(仮称) 島根県浜田市風力発電事業
環 境 影 響 評 価 準 備 書
補 足 説 明 資 料

令和 6 年 5 月

合同会社 NWE－12 インベストメント

風力部会 補足説明資料 目次

図 12.2-4 風況条件（高度 30m）から抽出した候補地

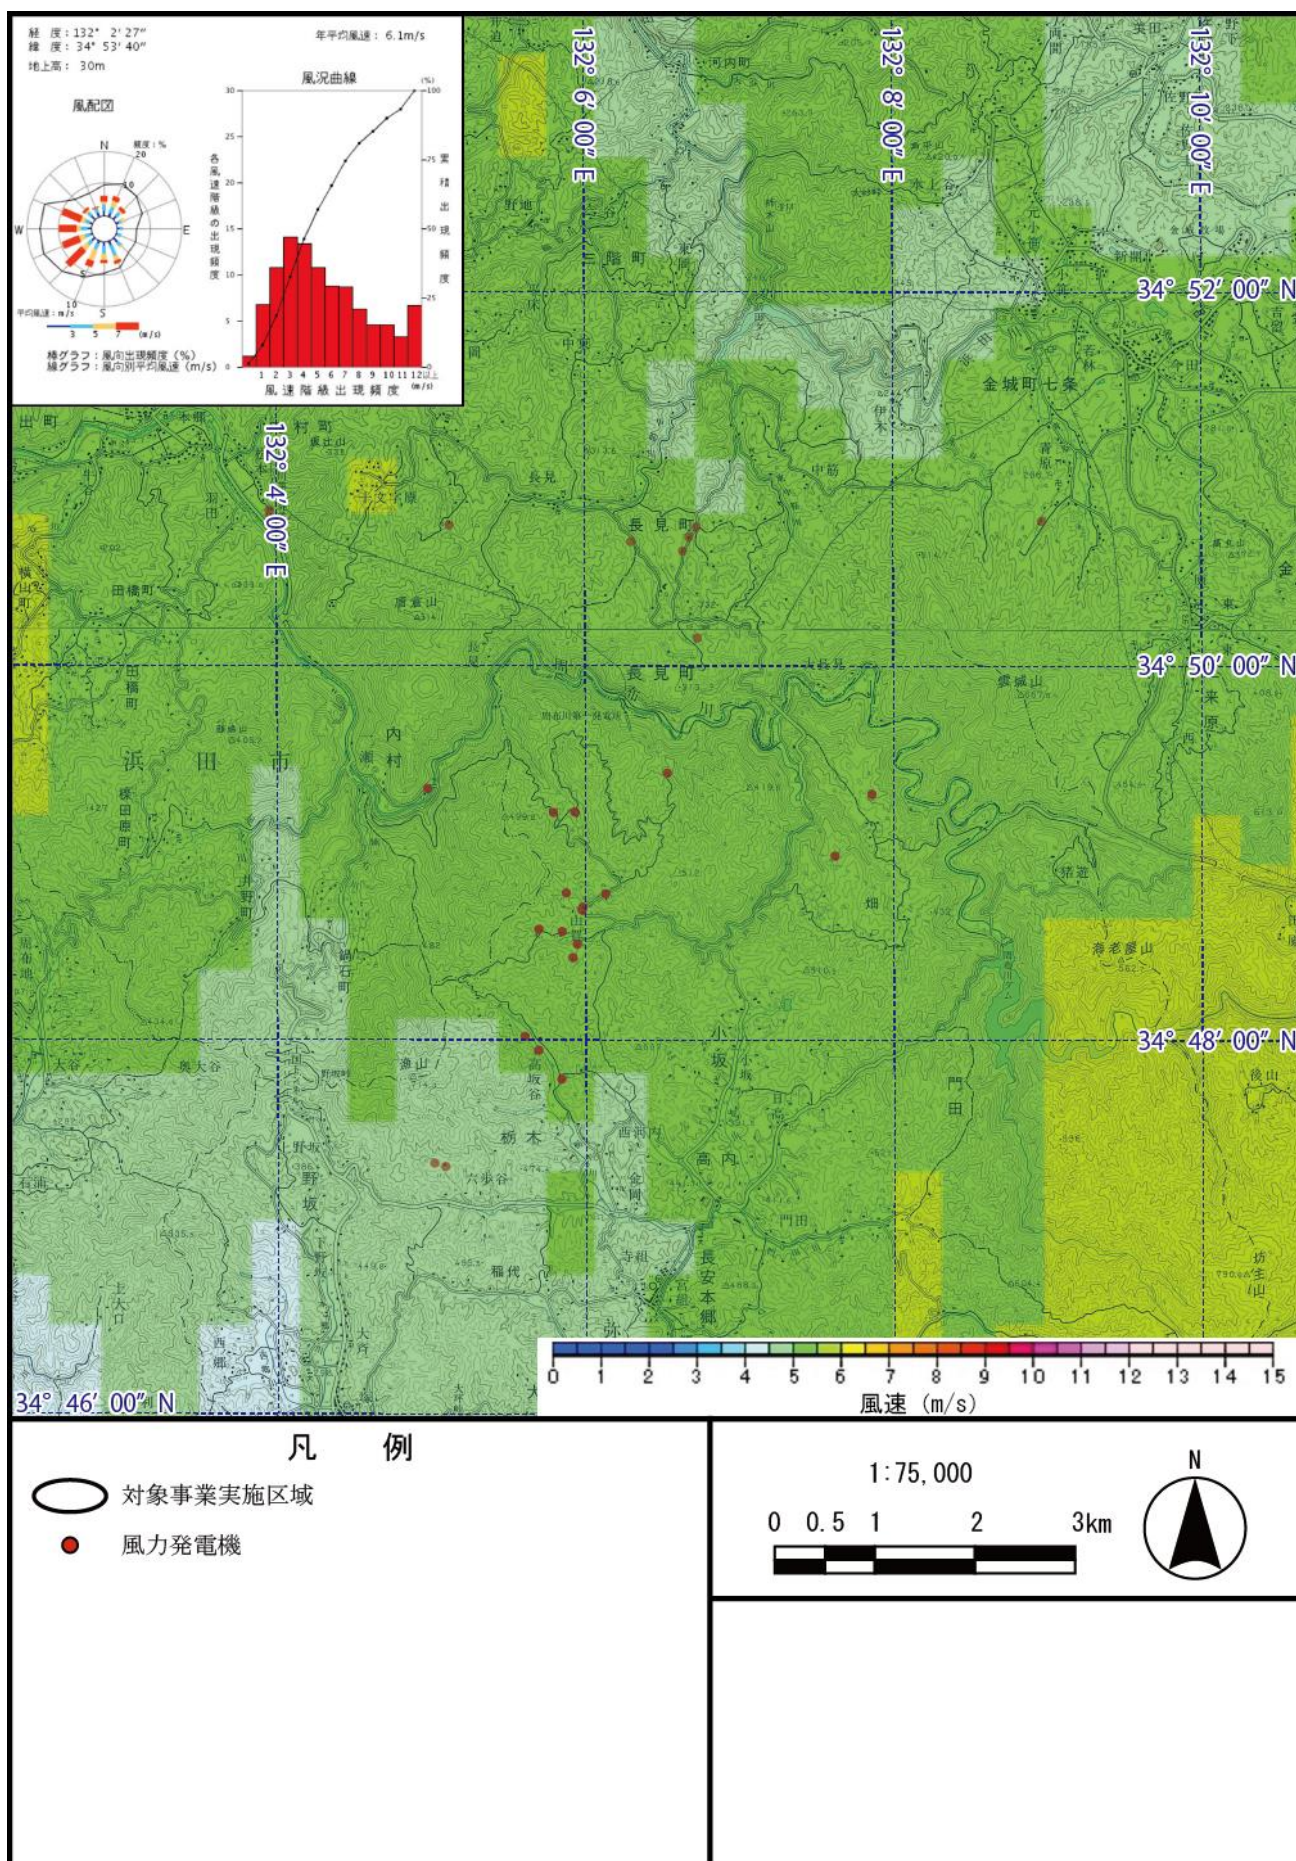
風況の図は図にも高度30mであることがわかるように記載をしたほうがよいのではないのでしょうか。また左上の風配図の地点が図のどこであるかがわかるように場所を示すか図に経緯度をいれたほうがよいのではないのでしょうか。

評価書にて下図のとおり修正いたします。
